**ODPOWIEDŹ NA PYTANIA DO TREŚCI SPECYFIKACJI ISTOTNYCH
WARUNKÓW ZAMÓWIENIA ORAZ MODYFIKACJA
SPECYFIKACJI ISTOTNYCH WARUNKÓW ZAMÓWIENIA**

PR.272.24.1.2020.KW

Dotyczy: przetargu nieograniczonego na „Wsparcie rozwoju gospodarczego obszaru SOM poprzez poprawę dostępności terenów inwestycyjnych – przebudowa drogi Police-Szczecin przez m. Przęsocin”, Etap II – miejscowość Przęsocin wraz z przebudową sieci wodociągowej

Fragment z rysunku „**POLICE-SZCZECIN_NORMALNE** arkusz 4_2”:

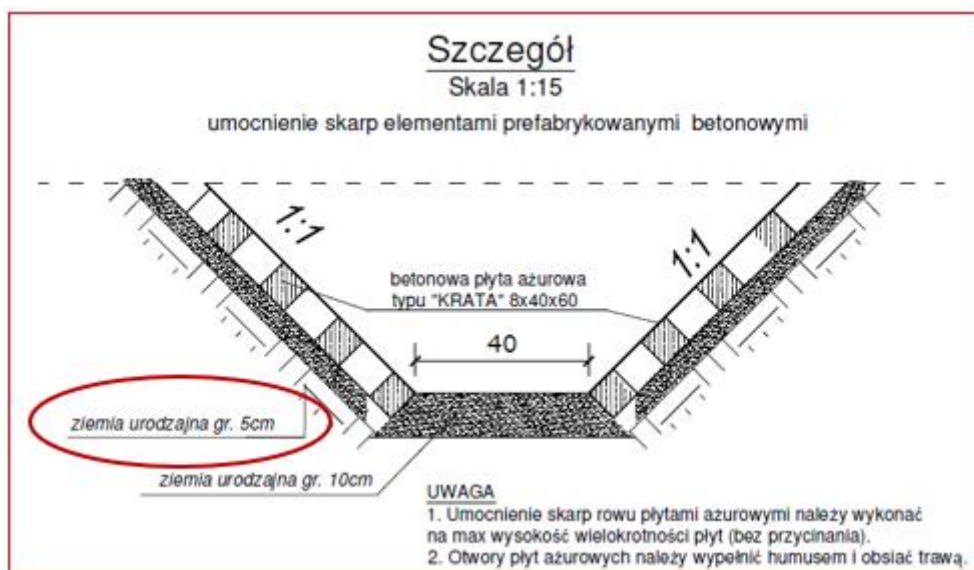
Prosimy o potwierdzenie, że pod płytami ażurowymi, zgodnie z opisem z TER oraz zgodnie z przekrojem z rysunku „POLICE-SZCZECIN_NORMALNE arkusz 4_2”, należy wykonać podsypkę z ziemi urodzajnej gr. 5cm.

W SST D.06.01.01.b na stronie 342 w punkcie 9. *Podstawa płatności* napisano bowiem, że cena wykonania 1m² umocnienia obejmuje, m.in.: „**wykonanie podsypki cementowo-piaskowej**”, co jest sprzeczne z opisem z pozycji TER oraz z przekrojem.

Pod płytami ażurowymi należy zastosować warstwę ziemi urodzajnej.
